Objet :	Demande d'autorisation environnementale pour l'exploitation d'une carrière et d'une installation mobile de traitement des matériaux
Demandeur :	 Société BEGE Travaux Publics Location
Localisation :	 Lieu-dit « Le Syndicat », parcelle section CR n°177 de la commune de Saint-Pierre (97410)
Référence :	n°D306
Réf. devis	N°476/2019
Date :	Septembre 2021

Addendum – Réponse aux demandes de précisions du service instructeur et de l'ARS-OI (2^{ème} avis)

Réf.	DEAL	SPREI/UM3S/SCW71-2548(0100000088)/2021 - 1580 du 17 août 2021
	ARS	ARS/SE/NA 1708 du 19 juillet 2021

ADDENDUM

Planche 1 : Plan des circulations lourdes et très lourdes en phase 1

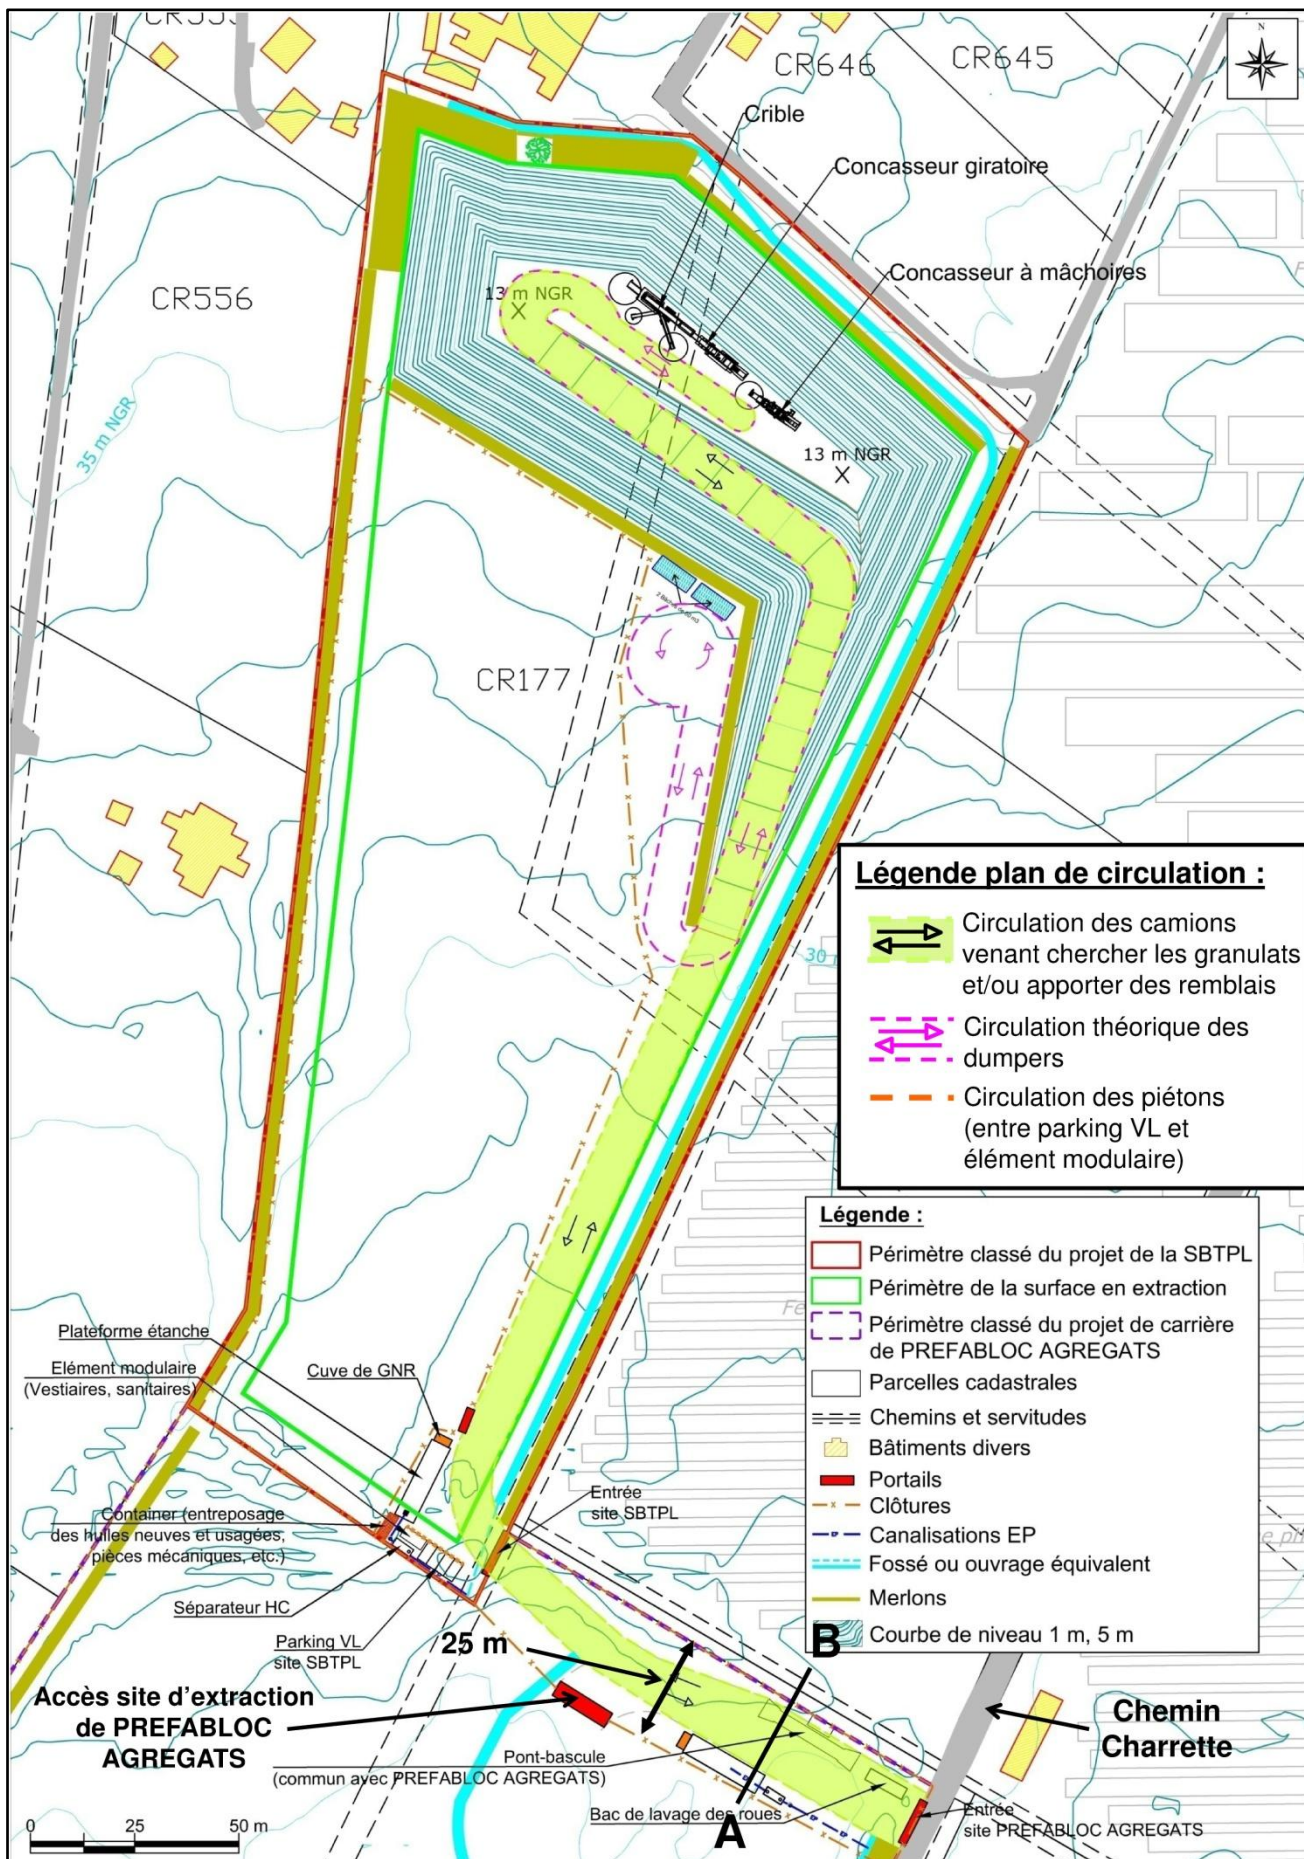
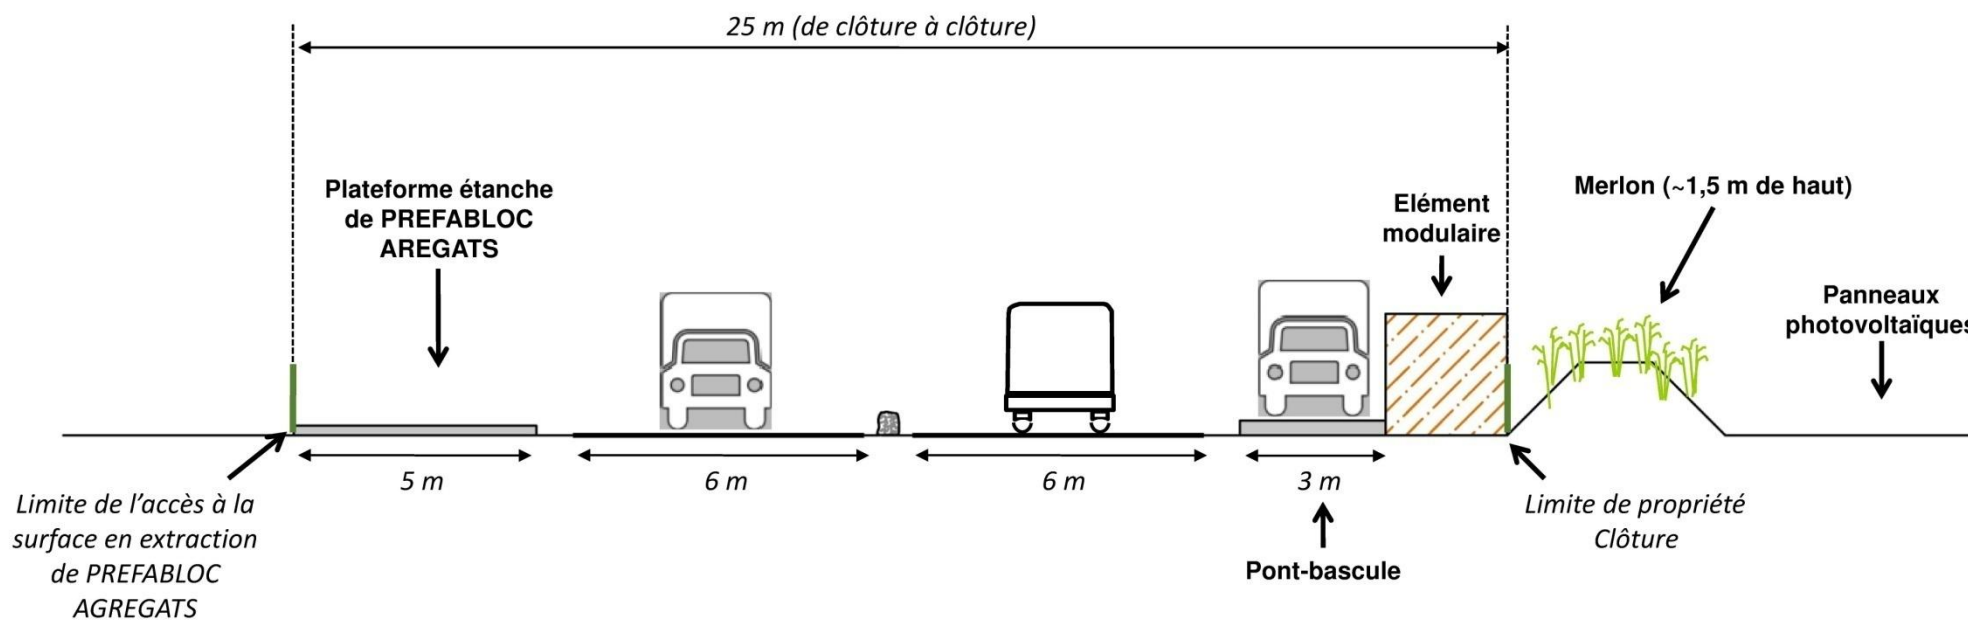
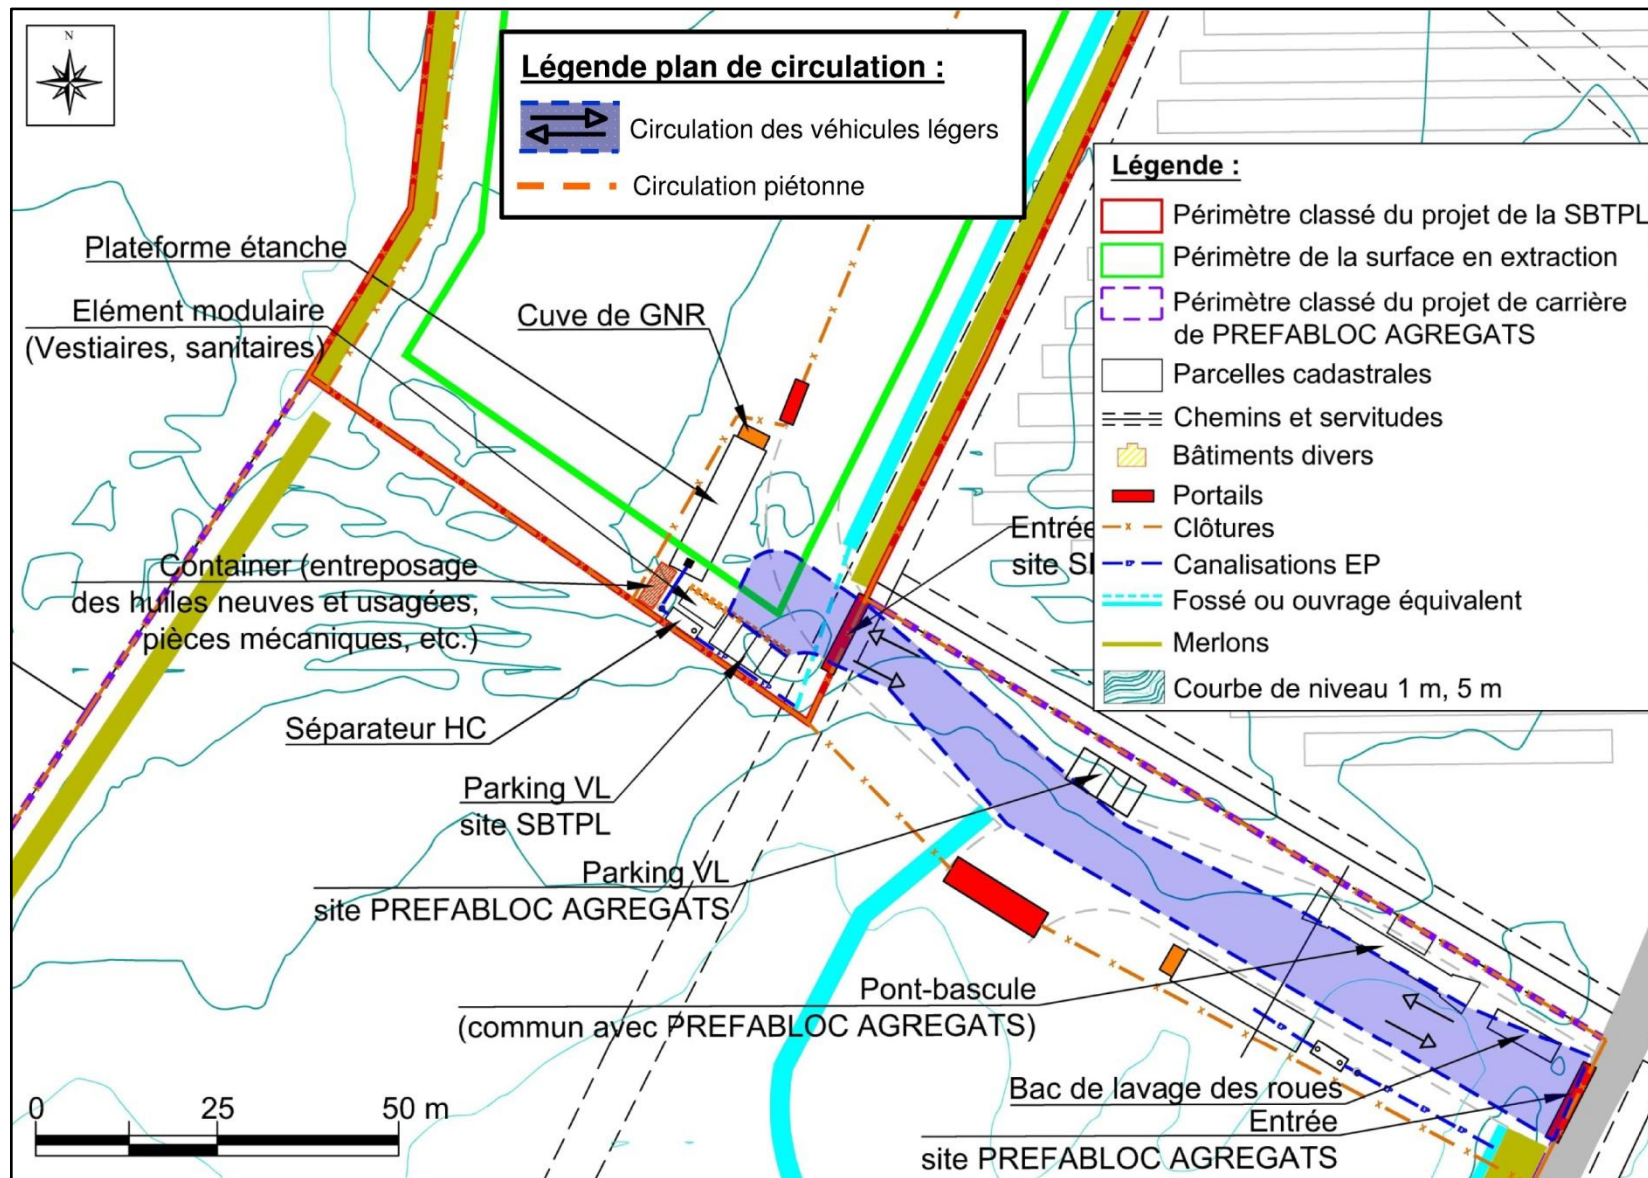
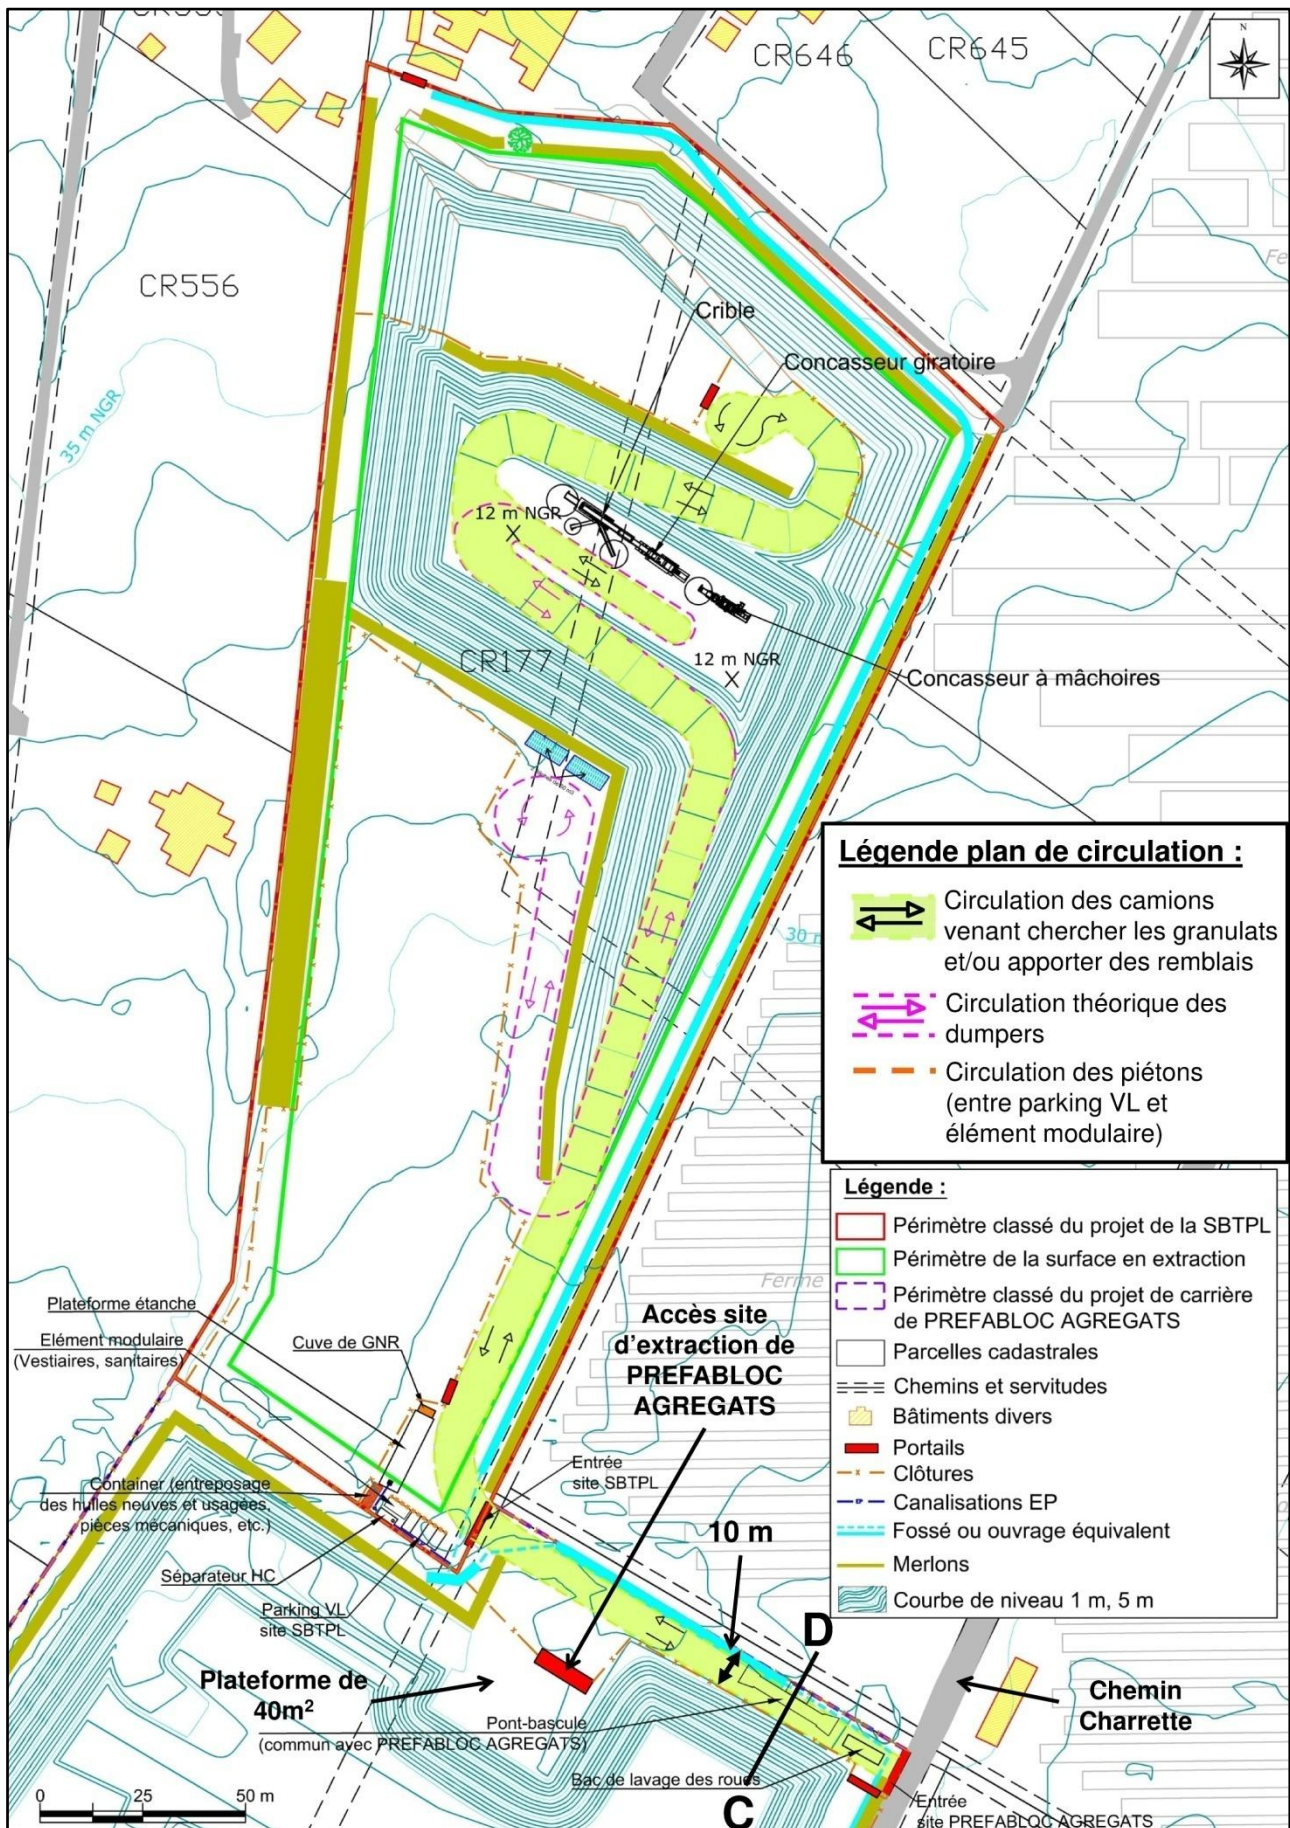
La réponse reçue le 15 juin 2021 de l'exploitant et les compléments associés ne sont pas satisfaisants. La coactivité des deux sociétés PREFABLOC et SBTPL ainsi que de l'agriculteur, telle que présentée dans ce projet, ne permet pas de garantir la protection des intérêts visés par l'article L.511-1 du code de l'environnement. En effet, les conditions d'exploitation envisagées peuvent présenter des dangers ou inconvénients pour la sécurité publique vis-à-vis de PREFABLOC, de l'agriculteur et du public.

Le pétitionnaire doit ainsi revoir les plans de circulation des engins, des véhicules légers et des piétons, ainsi que l'accès au site.

Au cours de la phase 1, la voie d'accès au nord de la parcelle CR n°418 disposera d'une largeur de 25 mètres entre les deux clôtures (Cf. Coupe en Planche 2). Les voies de circulation présenteront une largeur d'environ 6 m. Les camions de la SBTPL viendront directement sur la carrière et ressortiront en

passant par le pont-basculé (sauf pour les camions de remblais ou le sens est inversé : bascule d'abord). Les camions de PREFABLOC AGREGATS rejoindront la surface en extraction au sud. Un portail séparera la zone d'accès conjointe de la zone d'accès à la surface en extraction de PREFABLOC AGREGATS (Cf. Planche 1).

Les véhicules légers de la SBTPL (personnel principalement), emprunteront la voie d'accès et stationneront sur le parking des VL (Véhicules Légers). Ceux de PREFABLOC AGREGATS stationneront sur celui présent au nord ou à proximité immédiate du pont-basculé.

Le principe pour la circulation des PL (Poids-Lourds) et de VL de la SBTPL ne sera pas modifié.

A ce stade, la carrière de PREFABLOC AGREGATS sera en fin de phase 5. Les camions de PREFABLOC AGREGATS entreront sur la parcelle CR n°418, puis descendront par la rampe dans le gisement, puis remonteront par une autre rampe en remblais. Les camions effectueront un demi-tour sur la plateforme de 40 par 30 m (1 200 m²) raccordée à la bande des 10 mètres pour accéder au pont-basculé et repartir. La largeur de la voie d'accès sera réduite petit à petit à 10 mètres de large entre les deux clôtures (Cf. Coupe en Planche 5).

La largeur de la voie d'accès sera de 10 mètres (Cf. Coupe en Planche 8). L'élément modulaire du pont-basculé ne sera potentiellement plus nécessaire (enregistrement des pesées par badges). Le pont-basculé qui appartiendra à la SBTPL, sera positionné soit positionné au même endroit, soit déplacé légèrement pour être le plus proche possible de la clôture au nord, mais en restant dans la bande des 10 mètres (Cf. Réponse ci-après).

Le principe de l'accès pour les PL sera le même que pour la phase précédente (pas de coupe pour cette phase car identique à la précédente). Les VL de la SBTPL stationneront à proximité du pont-basculé ou de la plateforme amovible de stationnement des engins.

Les planches suivantes représentent les circulations au cours des différentes phases d'exploitation du site de la SBTPL et permettent de disposer d'informations supplémentaires, notamment sur la voie d'accès conjointe. Des coupes illustrent la largeur minimale des voies de circulation au cours des phases d'exploitation.
